改善箇所説明図

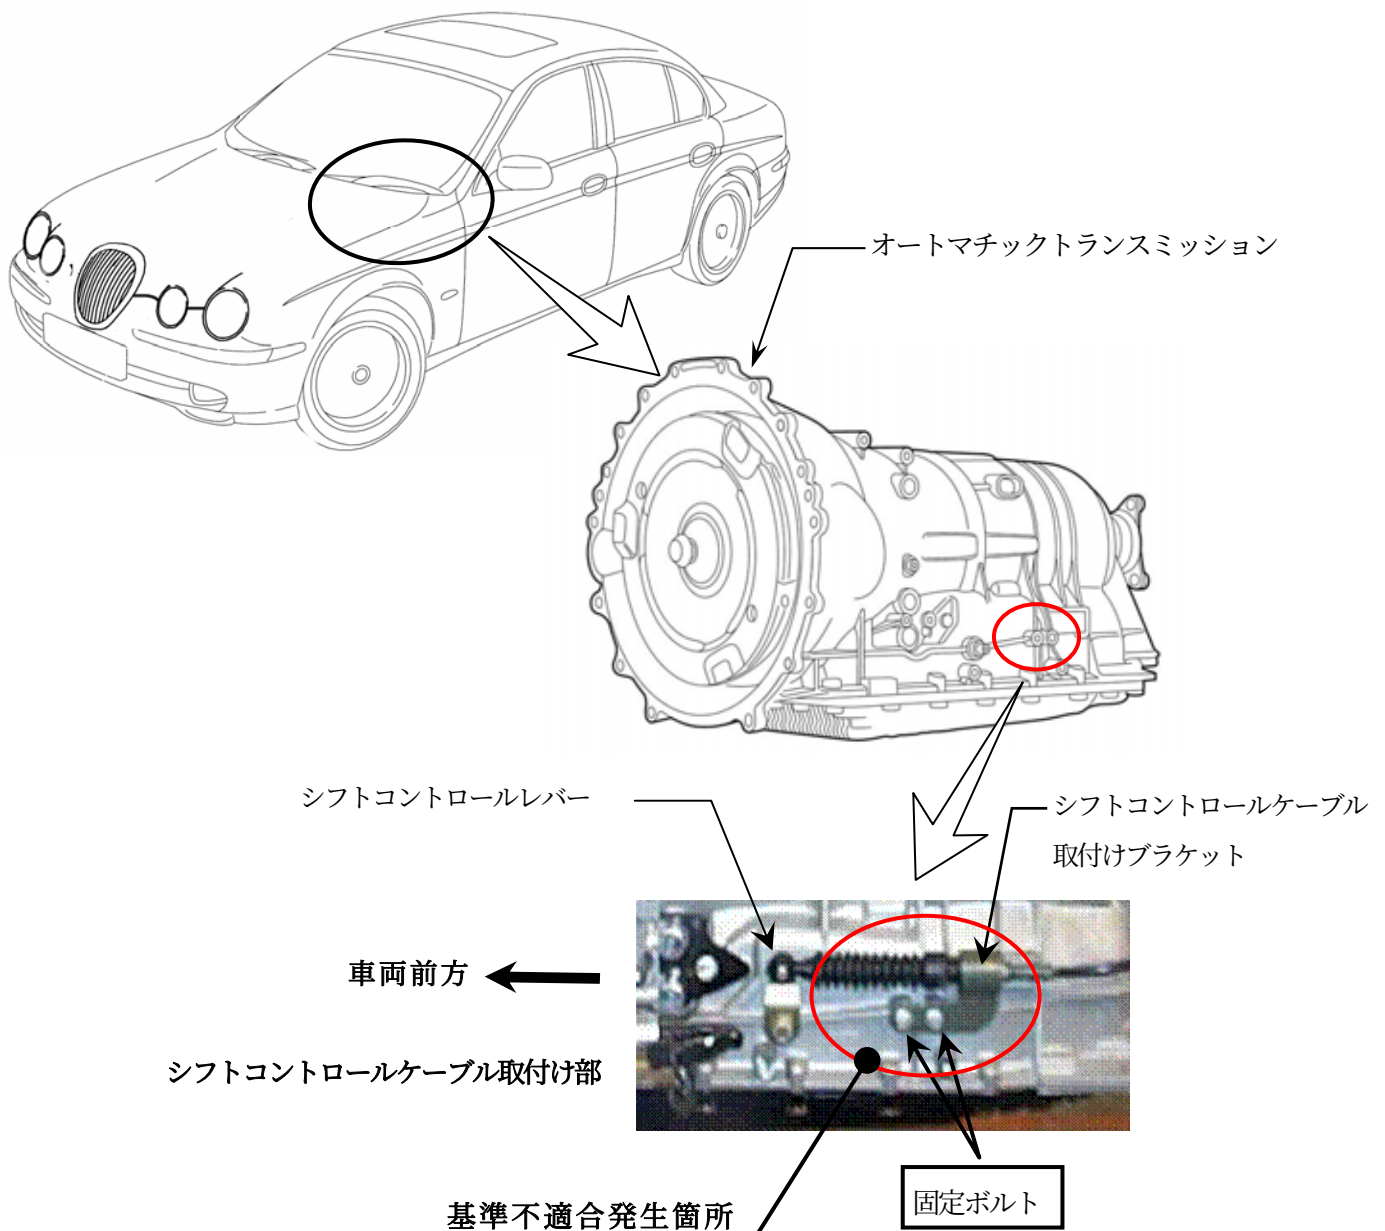
オートマチックトランスミッションにおいて、シフトレバーの動きをトランスミッションに伝えるシフトコントロールケーブルの固定ボルトに締付け不足のものがあ。そのため、そのまま使用を続けると、ボルトにゆるみが生じ、最悪の場合、ギヤの選択が出来なくなるおそれがある。

全車両、当該固定ボルトにゆるみ止め剤を塗布し、規定トルクで再締め付けする。

シフトコントロールケーブル固定ボルトに黄ペイントを塗布する。
